Parc éolien de la Rivière-du-Moulin

Étude d'impact sur l'environnement Volume 4 Réponses aux questions et commentaires

Dossier n° 3211-12-158
9 août 2011

Figure 1 Options de positionnement du poste de raccordement

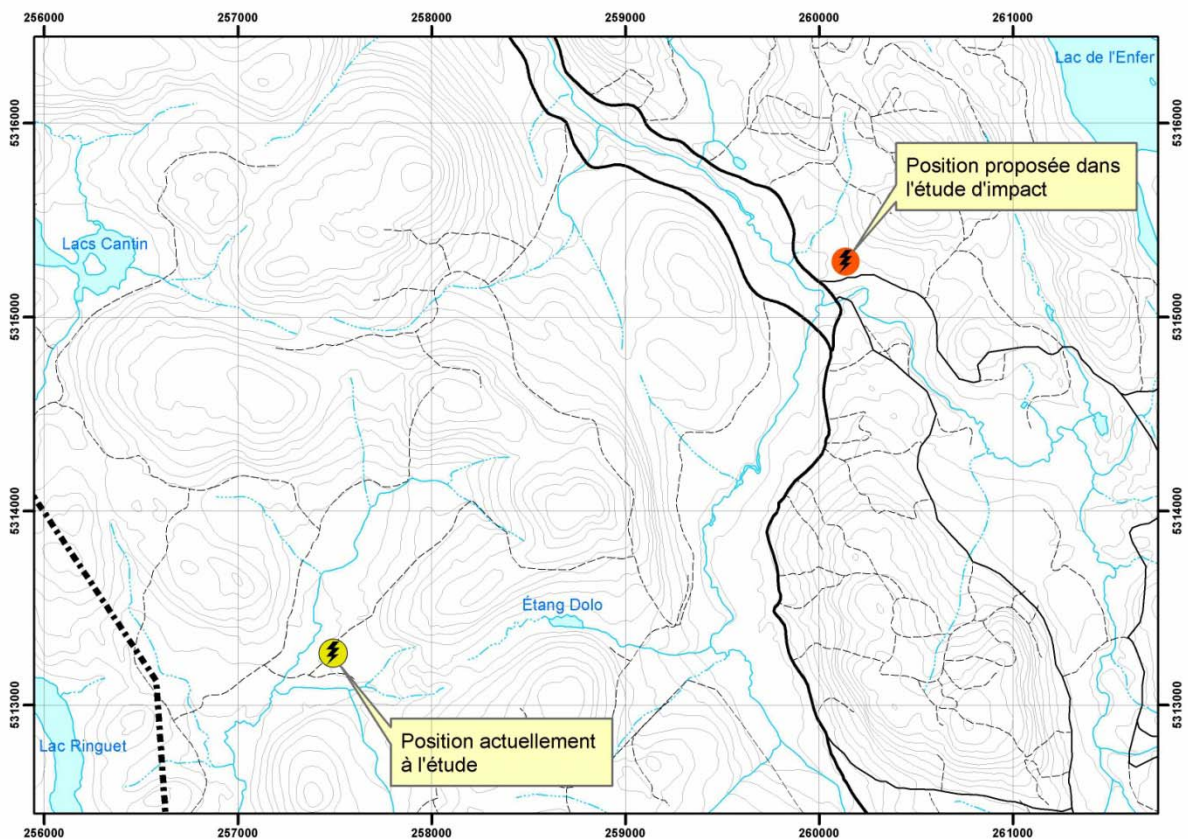
QC 3 À la page 1-8 du rapport principal, il est mentionné que « la construction de cette ligne [de raccordement] est sous la responsabilité d'Hydro-Québec ».

L'initiateur du projet a-t-il défini plusieurs options de positionnement du poste de raccordement pour accommoder Hydro-Québec et, si oui, quelles sont-elles?

RQC 3 À la demande d'Hydro-Québec, des discussions sont en cours entre Hydro-Québec et l'initiateur du projet afin d'évaluer une modification potentielle à la position du poste de raccordement. Une position alternative est actuellement à l'étude, dans le secteur situé à mi-chemin entre le lac Ringuet et l'étang Dolo (figure 1).

Figure 2 Comparaisons des indices d'abondance de la zone d'étude avec l'Observatoire d'oiseaux de Tadoussac et le belvédère Raoul-Roy

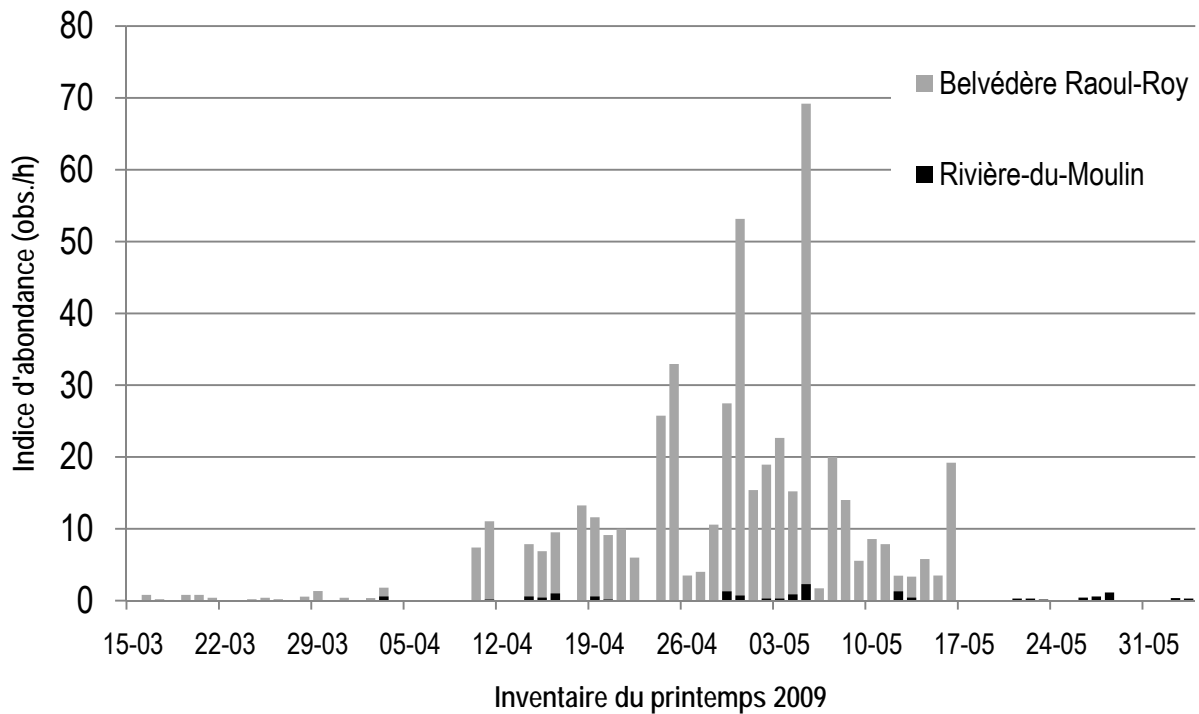
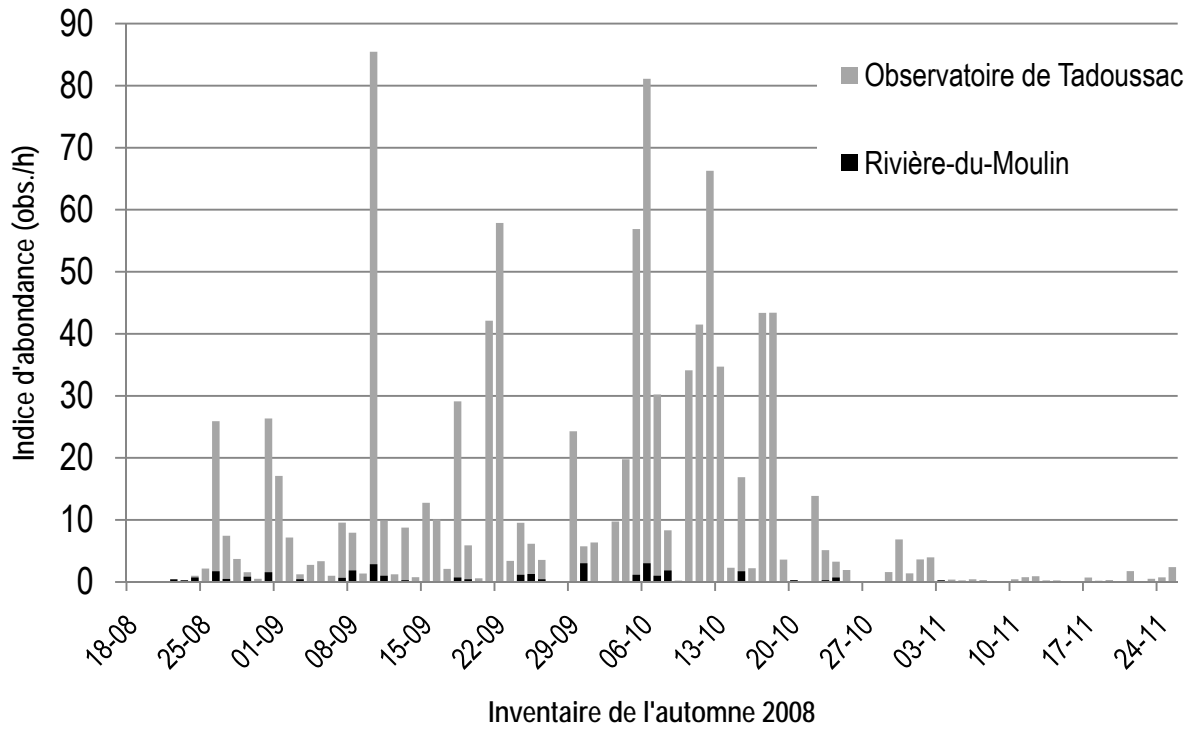
L'initiateur du projet doit présenter ses données sur une base journalière, les comparer aux stations de référence de Tadoussac et du belvédère Raoul-Roy et revoir son interprétation, notamment sur la question de la représentativité de leurs inventaires.

RQC 45 Les indices d'abondance des rapaces (nombre d'observations par heure) dans la zone d'étude sont présentés sur une base quotidienne à la figure 2. Ces indices d'abondance sont comparés à ceux enregistrés aux différents sites reconnus de migration de rapaces au Québec, à savoir l'Observatoire d'oiseaux de Tadoussac pour la période de migration automnale de 2008 et le belvédère Raoul-Roy, situé dans le parc national du Bic à Saint-Fabien, pour la migration printanière de 2009.

À l'automne et au printemps, la zone d'étude est peu fréquentée par les rapaces en migration comparativement à la zone couverte aux sites de référence.

Figure 3 Variation de l'abondance des chiroptères sur une base hebdomadaire par zones de concentration, inventaire réalisé pour le projet de parc éolien de la Rivière-du-Moulin

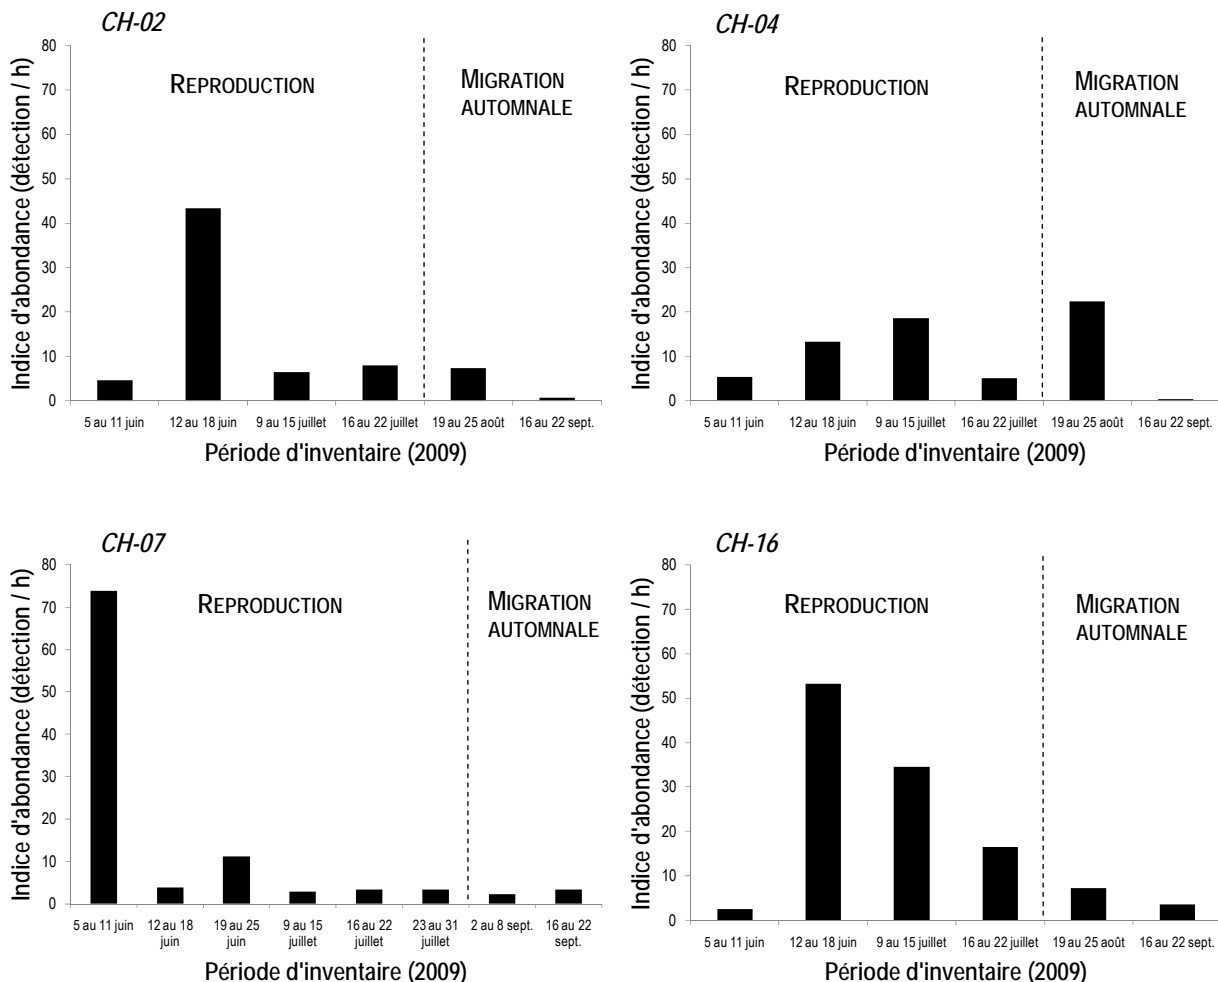
QC 57 À la page 13 du rapport d'inventaire des chiroptères, la figure 5 présente la variation temporelle de l'abondance des chiroptères en fonction de la reproduction et de la migration. Ces regroupements, par grande période, ne permettent pas de déterminer la chronologie du passage des chauves-souris qui pourrait éventuellement être utile à la détermination de mesures de mitigation.

L'initiateur du projet devra présenter la variation temporelle sur une base hebdomadaire.

RQC 57 La figure 3 illustre la variation temporelle de l'abondance des chiroptères sur une base hebdomadaire pour les 4 sites d'inventaire présentés à la figure 5 de l'étude de référence (étude 2.2, volume 3). La période de reproduction a généralement été couverte au cours de 2 semaines en juin 2009 et 2 semaines en juillet 2009. La période de migration automnale a généralement été couverte au cours d'une semaine en août 2009 et d'une semaine en septembre 2009.
